# 日立教育訓練用原子炉に係る 廃止措置計画変更認可申請

－ 認可申請書および補正申請書指摘事項への回答 －

2020年 5月 27日  
株式会社 日立製作所  
王禅寺センタ

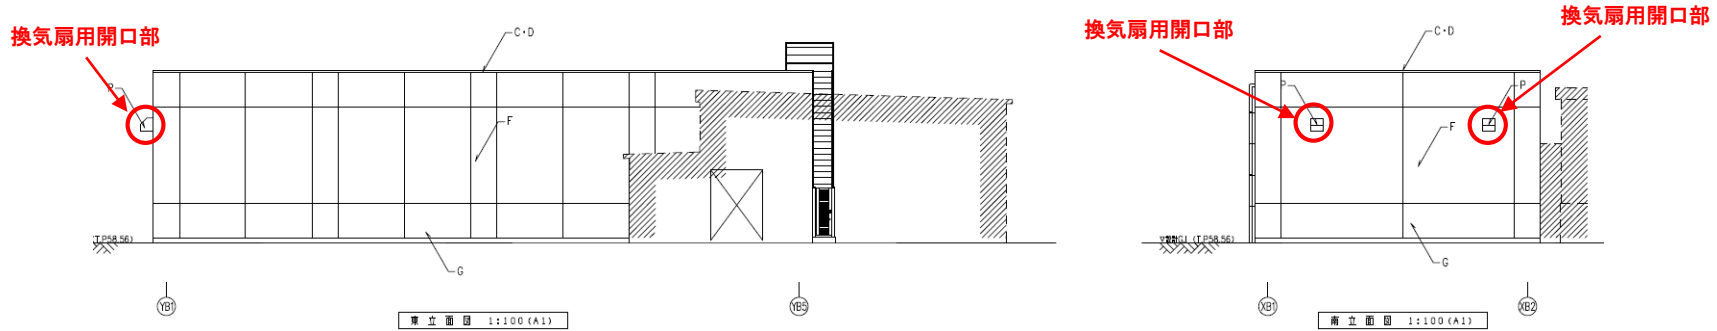
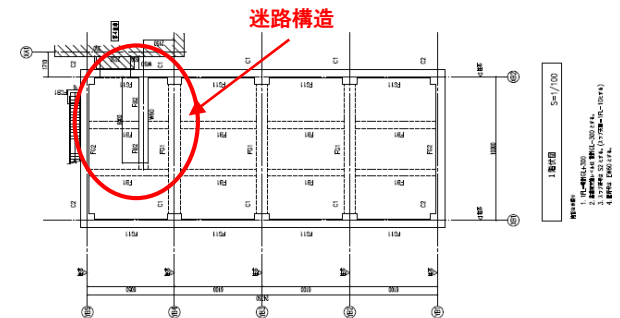
P添付1-11記載の「貫通部、遮蔽欠損に対する考慮」の第5倉庫の位置口の開口部についてです。

上記の該当箇所及び迷路構造とは、付録1の図14の「1階伏図」で確認できるとの理解でよいでしょうか？

- (南側の側壁の換気扇用)開口部は、「図-13 第5倉庫建屋断面図および立面図」(下図)で確認できます。これらの開口部については、2019/12/11審査会合資料P22記載の通り開口部に係る説明をしております。

- 迷路構造は、付録1図14の伏図(右図)で確認できます。なお、迷路構造については、審査会合やこれまでの面談では説明していません。面談において、管理区域境界は基準線量率を満足するように遮蔽設計を行うと説明しており、補正申請書では、遮蔽設計から基準線量当量率を満足することを確認している旨を追加したものです。

添1図7 第5倉庫入口迷路部の計算モデル及び評価点

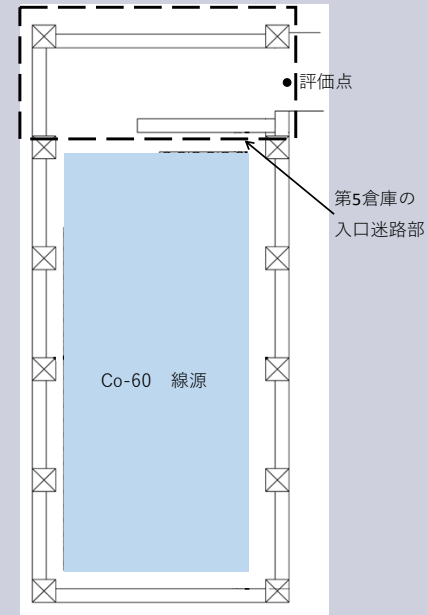
路部及び線量当量率を満足するという評価結果を説明する必要があります。

(審査においては、事業者の宣言でOKとすることはなく、その根拠(エビデンスや評価結果)を確認する必要があります。)

今回指摘いただきました上記2点を踏まえ、補正書を以下のように修文致します。

見直し前	見直し後
<p>添1.2.3.4 貫通部、遮蔽欠損に対する考慮</p> <p><u>第5倉庫では、南側の側壁に換気扇用の開口部が2箇所設置される。また側壁の両面(壁外面及び内面)には誘発目地が施工される。</u></p> <p>(途中略)</p> <p>第5倉庫入口の開口部については、貯蔵エリアからの放射線の影響を低減するため迷路構造としている。</p> <p>迷路部入口での線量率は約0.2 <math>\mu</math> Sv/hであり、基準線量率である2.6 <math>\mu</math> Sv/hを下回っている。以上から、入口部の迷路構造は妥当であることを確認した。</p>	<p>添1.2.3.4 貫通部、遮蔽欠損に対する考慮</p> <p>第5倉庫では、南側の側壁に換気扇用の開口部が2箇所設置される(開口部は、付録1 図-13 第5倉庫軸組図参照)。また、側壁の両面(壁外面及び内面)には、誘発目地が施工される。(誘発目地については、付録1 図-16 第5倉庫 部分詳細図参照。)</p> <p>(途中略)</p> <p>第5倉庫入口の開口部については、貯蔵エリアからの放射線の影響を低減するため迷路構造としている。添1.2.3.2に示す線源条件、線源形状に基づき、モンテカルロコードMCNP5を用いて迷路部入口の線量率を評価した。</p> <p>添1図7に計算モデルおよび評価点を示す。迷路部入口での線量率は0.15 <math>\mu</math> Sv/hであり、基準線量率である2.6 <math>\mu</math> Sv/hを満足する。以上から、入口部の迷路構造は妥当であることを確認した。</p>

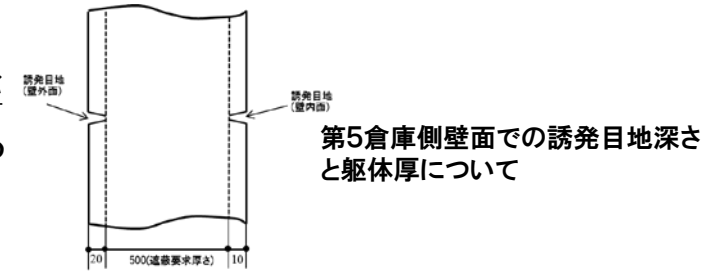
「部分的に誘発目地の厚さ分の部分欠損が生じる」という記載と付録2のP5「誘発目地に伴う躯体厚欠損については、遮蔽要求厚を確保する施工とすることで対応する」という内容は同じ意味でしょうか？

上記①は、誘発目地によって部分欠損を生じる箇所が躯体厚さなのか、遮蔽要求厚さなのか明確でなく誤認識を招く表現となっていますので、「誘発目地により躯体厚さが欠損する」という表現で統一し、添1-11の当該部分を以下のように修文します。

見直し前	見直し後
<p>添1.2.3.4 貫通部、遮蔽欠損に対する考慮</p> <p>側壁に関しては誘発目地が設置されるため、部分的に誘発目地の厚さ分(HTRでは壁内面で20mm、壁外面では20mmの合計40mm)の部分欠損が生じる。しかし、第5倉庫の施工では、誘発目地分を除く躯体厚さが遮蔽要求厚を満足するよう施工管理するため、誘発目地に伴う部分的な遮蔽欠損は生じない。</p>	<p>添1.2.3.4 貫通部、遮蔽欠損に対する考慮</p> <p>側壁に関しては、誘発目地(内側、外側共に20mmづつで合計40mm)が設置される。このため、誘発目地部では躯体厚が40mm欠損するが、この誘発目地による欠損を考慮し、躯体厚さを遮蔽要求厚(第5倉庫では600mm)に誘発目地欠損厚さ(40mm)を付加して施工するため、遮蔽設計上影響はない。</p>

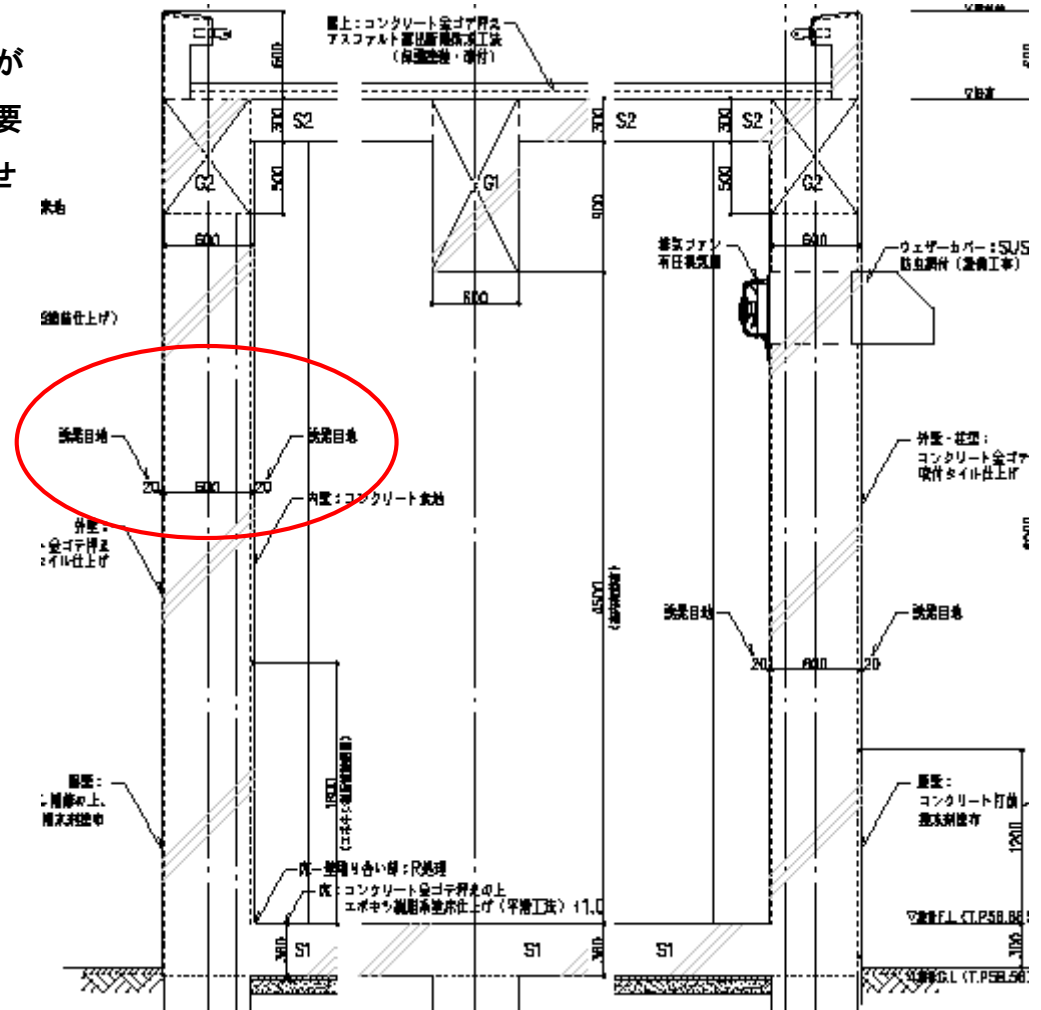
第5倉庫については、貫通部はないとの理解でよいか？

第5倉庫では換気扇の開口部以外の壁貫通部はありません。

付録1 図-16 第5倉庫 部分詳細図

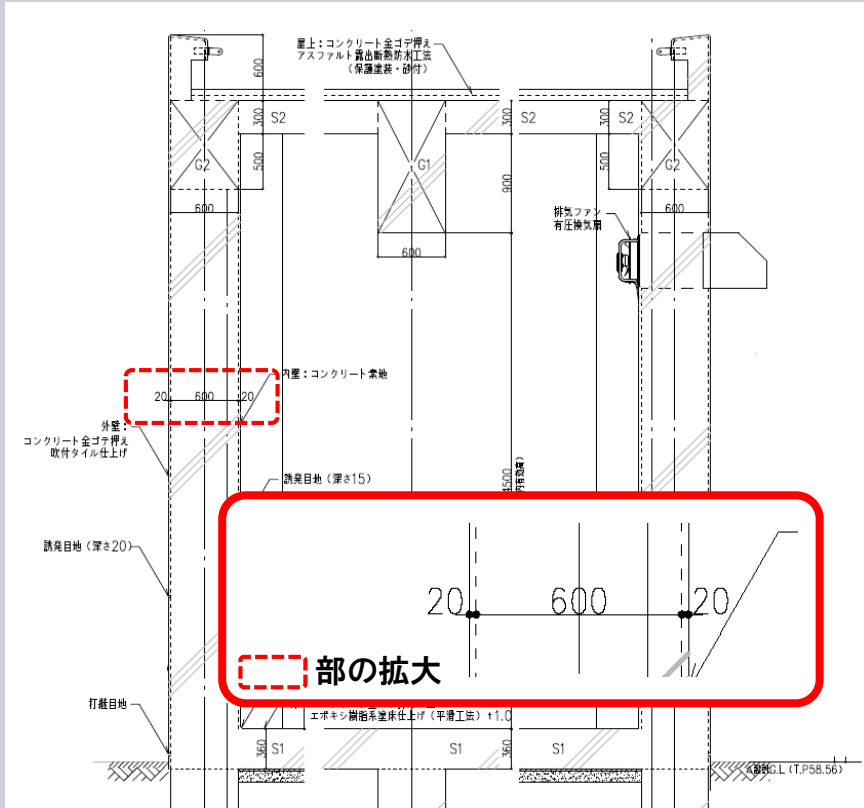
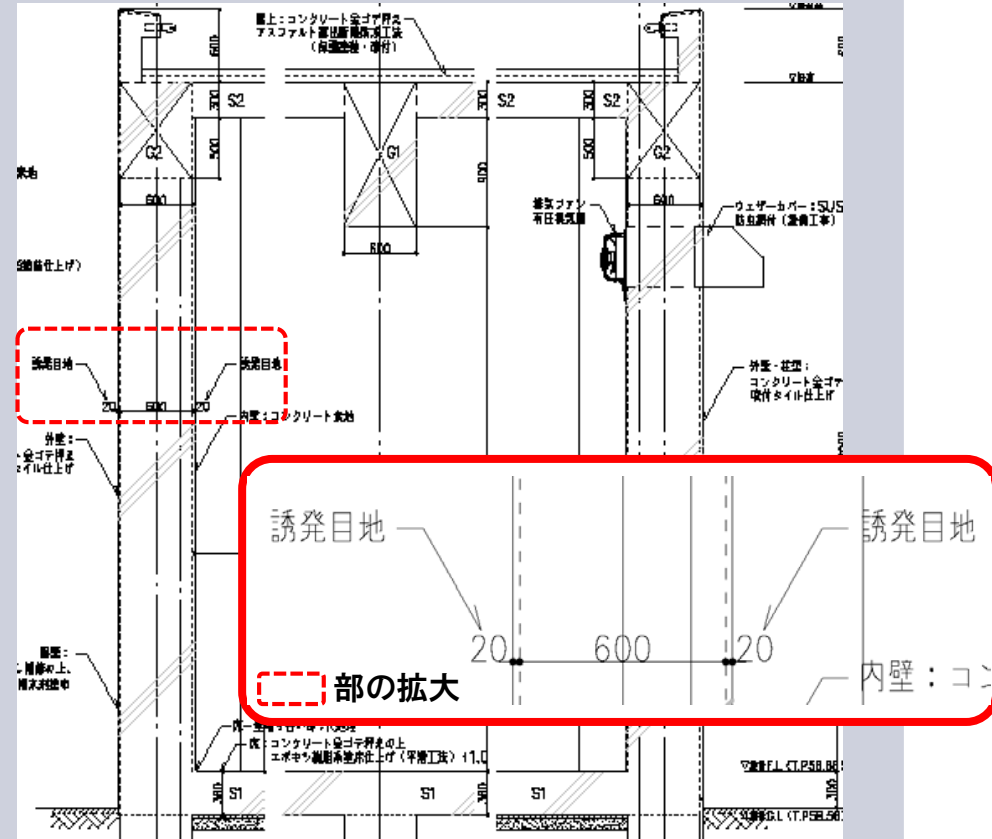
本申請の誘発目地の内容は、12月11日の審査会合資料P22の※2(誘発目地の厚さを除いても遮蔽要求厚さを担保)の説明から変更(遮蔽要求厚さ600mm-誘発目地厚さ40mm=560mmであり、要求遮蔽厚さは不担保)しておりますか?変更したのであれば、次回ヒアリングにてしっかり説明願います

付録1 図-16 第5倉庫 部分詳細図において、誘発目地に係る表記を以下のように見直します。

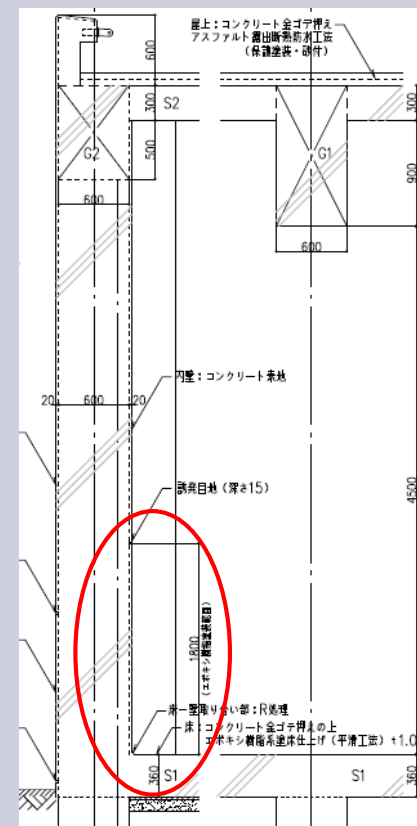
付録2P7の第2項の「一部に塗装を施す」については、具体的にどこの範囲を塗装するのか説明すること。

- 第4倉庫、第5倉庫ともに、床面は全体を塗装することで計画しています。
- 壁については、倉庫の構造を考慮し塗装範囲を決定しています。塗装範囲については、下記の通り付録1に記載しています。
  - 第4倉庫: 腰壁(床から1200mmまで) (付録1図8)
  - 第5倉庫: 床から1800mmまで (付録1図16)

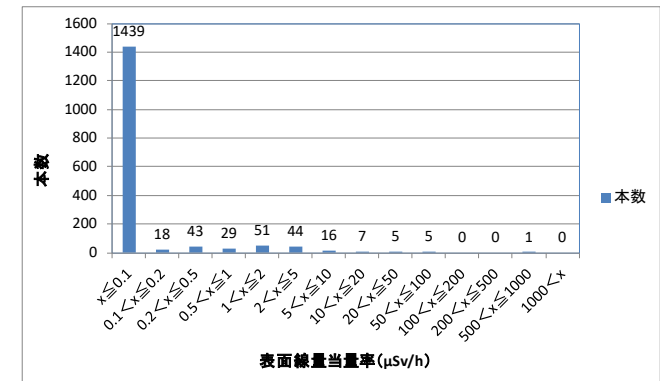
巡視については、具体的にどう行い、どの程度の時間がかかるか説明すること。

また、雰囲気線量率を $1 \mu\text{Sv/h}$ (保管中の放射性固体廃棄物容器の表面線量率の平均値)については、データを基に説明すること。

- 作業区域における巡視の内容と必要な時間は、以下のとおりです。

巡視項目	巡視作業内容	頻度	従事者1人が1回あたりに要する時間
1) 容器の保管状況確認	廃棄物容器はブロック状に分割して配置されており、巡視者はブロックの外周を巡回して目視点検を行う。	週1回 (約50回/年)	約30分/回
2) 容器の健全性確認(腐食)	ファイバースコープを用いた外観検査	1回/2年	約25時間/年 *1

2019/12/11審査会合資料 p36

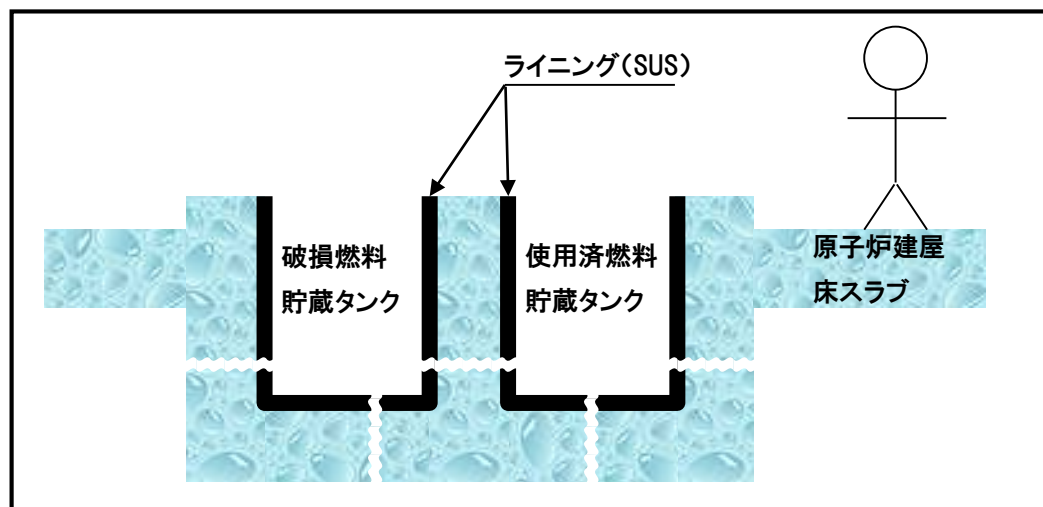
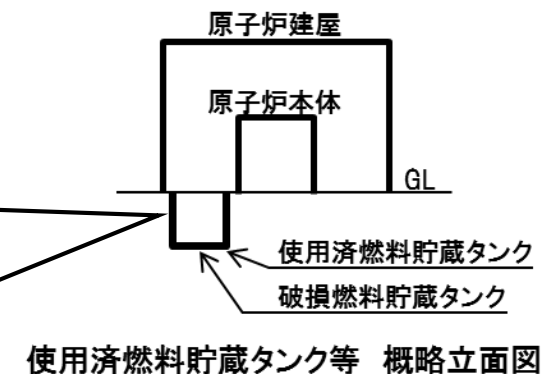
P本文11「原子炉室内の使用済燃料貯蔵タンク及び破損燃料貯蔵タンクについては第3段階で解体する。汚染分離が必要な場合には、汚染部位を特定し、はつり等による汚染除去作業を実施する。」とあるが、「原子炉室内及び両タンクの表面汚染は検出限界以下であることを確認している」との記載もある。その場合、汚染分離が必要な場合とは、どのようなことを想定しているのか説明すること。(念のための記載なのか？それとも、表面ではなくタンク内部の汚染分離を想定しているのか？)

原子炉室内の使用済燃料貯蔵タンク及び破損燃料貯蔵タンク(以下、「両タンク」という。)は、下図に示すように、原子炉室の床面にピット構造となっており、「表面汚染」の表面は、タンク内面のライニング表面を指しています。

第1段階において両タンクの内面の表面汚染は、検出限界未満であることを確認しておりますが、冷却水と接触していた使用履歴があるため、タンク内面からの深さ方向に、一定の深さ毎にはつり作業を行い、汚染の有無および汚染範囲を特定を行うことを計画しています。汚染状況調査において深さ方向に汚染が特定され場合には、グラインダー研磨による汚染除去を行い汚染分離することで計画しています。
